SERVISNÍ BULLETIN		Typ letounu:	ALTO 912 TG ALTO NG
	č. SB-0-002-2024-CZ	ZÁVAZNÝ	Revize:	00

<u>Týká se:</u>	S/N: DF125, DF160, DF176, DF200, DF202, DF213
<u>Související ASB/SB/Sl a SL:</u>	Žádný
<u>Důvod:</u>	Kolize trasy směrového řízení s vnitřní konstrukcí trupu (v případě instalace posunutých pedálů)
<u>Předmět:</u>	Provést ruční opravu dle instrukcí
<u>Naléhavost:</u>	Okamžitě, před dalším letem
<u>Schválení:</u>	Výrobci zaslat fotografie a potvrzení o provedení
<u>Doba provedení:</u>	0.5 hod
<u>Hmotnost a těžiště:</u>	Změna hmotnosti: žádná Změna polohy těžiště: žádná
<u>Změna zatížení elektrické sítě:</u>	Žádná
<u>Modifikace přístrojů:</u>	Žádná
<u>Odkazy:</u>	Žádné
<u>Další ovlivněná dokumentace:</u>	Žádné
<u>Zaměnitelnost dílců:</u>	Žádná

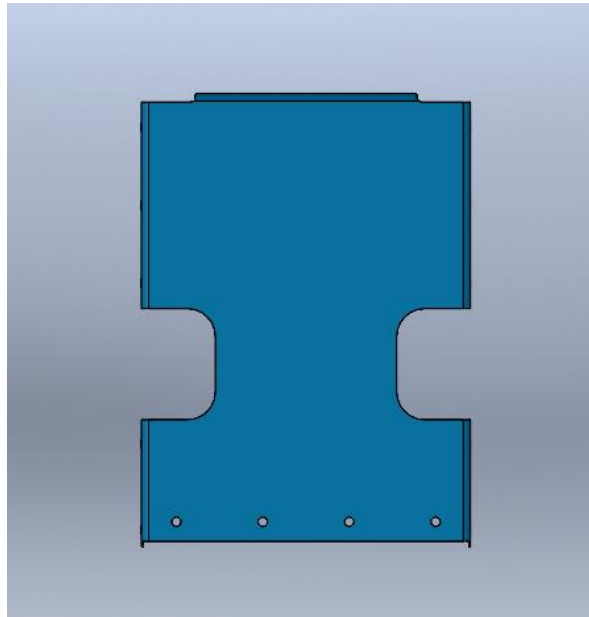
- 1) Místo kolize se nachází za přístrojovou deskou ve spodní části.

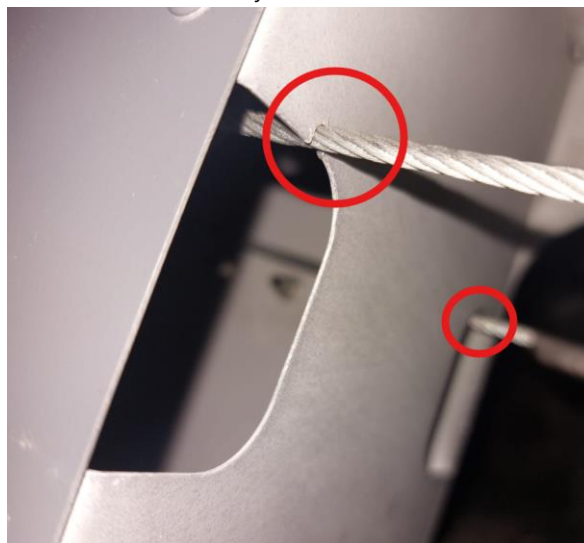
- 2) Přepážka, která je ovlivněna má číslo 2_02_11_09:

- 3) V případě instalace posunutých pedálů (směrem k požární přepážce) dochází ke kolizi s ovládacími lany směrového řízení:

- 4) V daném místě je potřeba výřez pro lana rozšířit a zkontrolovat stav samotných lan (roztřepení, opotřebení). Pozor, při rozšiřování otvoru nesmí dojít ke kontaktu ovládacího lana s rezným nástrojem. Rozšíření je nutné provést na obou stranách přepážky (pro levé i pravé lanko)
- 5) Zvětšený otvor by měl zajišťovat volný chod lan skrze přepážku bez další kolize. Jako dostatečnou mezeru mezi lanem a plechem přepážky lez považovat cca 5mm.
- 6) Ostré hrany u nového otvoru je třeba zabrousit jemným pilníkem. Příklad hotového rozšíření:
